Anmerkungen die im Rahmen der Sitzung am 04.04.2023 des Ortsbeirates formuliert wurden.

Verfasser: Christoph Funk
Datum: 21.04.2023

Ausschnitt aus dem Solarkataster

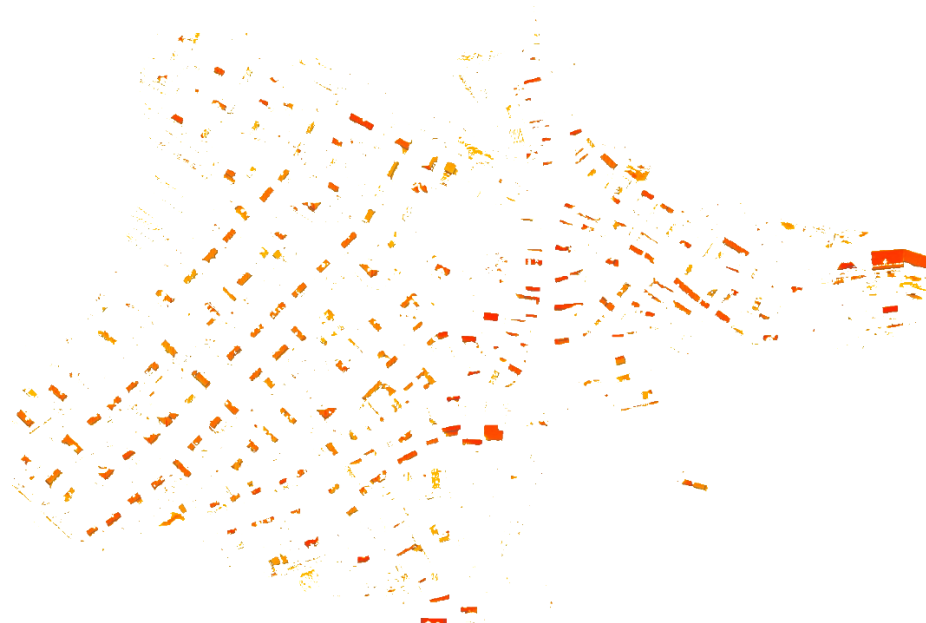
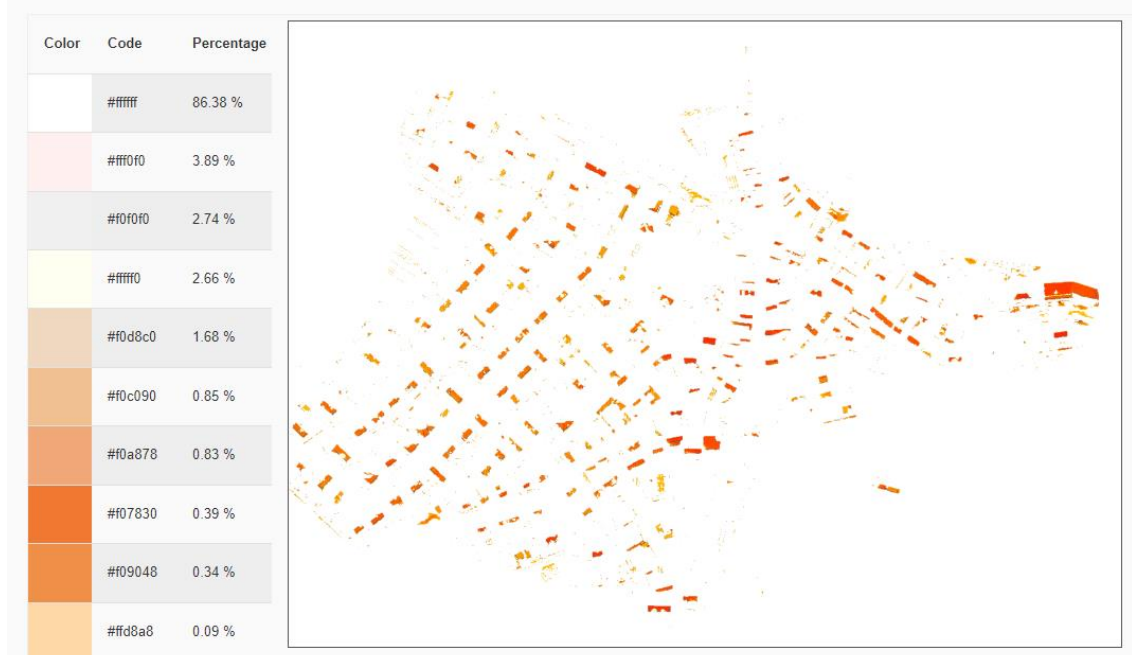
- 1. Es sollten zunächst alle Dächer belegt werden, diese hätten ausreichend Potenzial und würden die Freifläche obsolet machen**

Die Gesamtgröße des Kartenausschnitts beträgt ca. 752 m x 565 m = 424.880 m²

Extraktion der Dachflächen mit Ausrichtung Richtung Süd/Ost bis Süd/West

Auswertung der Farbzusammenstellung

Orangene Farbanteile = $0,34+0,09+0,83+0,85+1,68 = 3,79 \%$

Daraus folgt folgende Grundfläche:

$$424.800 \text{ m}^2 - 0,9621 \times 424.800 \text{ m}^2 = 16.142 \text{ m}^2$$

Bei einer angenommenen Dachneigung von ca. 30° ergibt sich die folgende Dachfläche:
18.590 m².

Ergebnis: Die Behauptung ist nicht ganz richtig. Nur durch das Einbeziehen der nördlichen Dachflächen könnte eine genauso große Anlage erreicht werden. Theoretisch wären es auf den Dachflächen ca. 1,8 MWp. Unberücksichtigt bleiben die statische Eignung sowie notwendige Abstandsflächen und die finanzielle Ausstattung der jeweiligen Eigentümer.
